Réf. DPC : 2043-0036/30/2021-151PU (corr. DPC : Mme M. Core et M. B. Campanella)
Réf. CRMS : AA/KD/BXL30005/679_PREA_Osseghem_ponts_etang/allée
Annexe : /

Objet : BRUXELLES. Avenue de l'Atomium – Parc d'Osseghem.
Plan de gestion : ouvrages d'art, petit pont, étang et allée centrale.
Avis de principe

Passerelle en arc – 1935

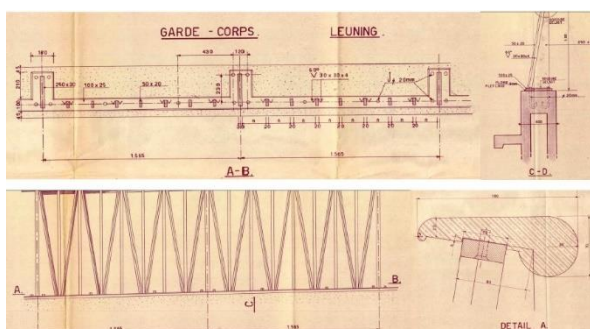
Tous les garde-corps nécessitent, à des degrés divers, une intervention de restauration. Selon l'étude préalable, le garde-corps de la passerelle de 1935 ne serait plus capable d'assurer son rôle et de supporter la poussée des piétons. Une intervention plus conséquente est nécessaire avec démontage et transport en atelier. Les garde-corps mesurent environ 1 m de haut et l'espace entre les barres est de 16 cm. Ils ne sont plus aux normes.

La CRMS est favorable au principe de restaurer les garde-corps plutôt que de les remplacer car ils datent encore de 1958. Si une intervention de mise au norme est indispensable (et qu'aucune dérogation n'est possible - la CRMS demande qu'une clarification soit apportée à ce sujet par le bureau d'études – rien ne figure au dossier) dans le cadre d'une intervention de restauration, la Commission demande d'étudier une formule qui prévoit la conservation maximale des éléments en place et un impact visuel le plus limité possible. Par exemple, le seuil existant en béton pourrait être surélevé d'une vingtaine de centimètres, de manière à ne pas modifier le garde-corps métallique restauré. L'écart entre les barreaux pourrait également être réduit par différents dispositifs légers imperceptibles (fils métalliques entre les barreaux, filet en acier tels que ceux mis en place au Jardin des Plantes à Paris, etc.). Le dossier doit se poursuivre sur ce volet.

*A gauche : connexion depuis l'étang vers le théâtre de verdure. A droite : disparition de la connexion depuis l'étang
Extraits du dossier*

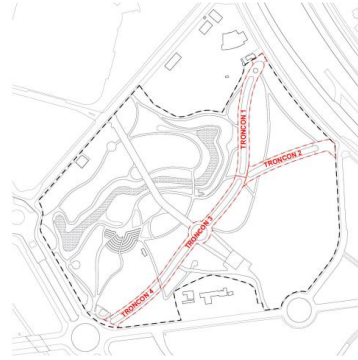
Le projet envisage l'extension de la pièce d'eau vers le théâtre de verdure pour revenir à une situation d'origine attestée par des photos anciennes. Cependant, vu la difficulté d'alimentation en eau de l'étang sans forage ou apport d'eau de ville, il serait complexe de recreuser une extension profonde comme à l'origine qui impliquerait un trop grand volume d'eau. En conséquence, la Ville de Bruxelles propose l'alternative d'une évocation par la création d'une noue. Dans les deux cas, une sécurisation de la zone serait nécessaire, mais avec des structures adaptées en relation avec les normes de sécurité (ganivelle pour protéger la noue, clôture aux normes si plan d'eau). ***En raison de la lourdeur des travaux, de l'entretien et de la difficulté de l'alimentation en eau de l'étang actuel, la CRMS n'est pas favorable à la restitution de cette partie disparue de l'étang vers le théâtre de verdure. Le résultat risquerait en outre de consister en un pastiche peu satisfaisant sur le plan historique. Une évocation du tracé d'origine de l'étang et du paysage de ses abords pourrait être documentée au moyen de photos et d'archives.***
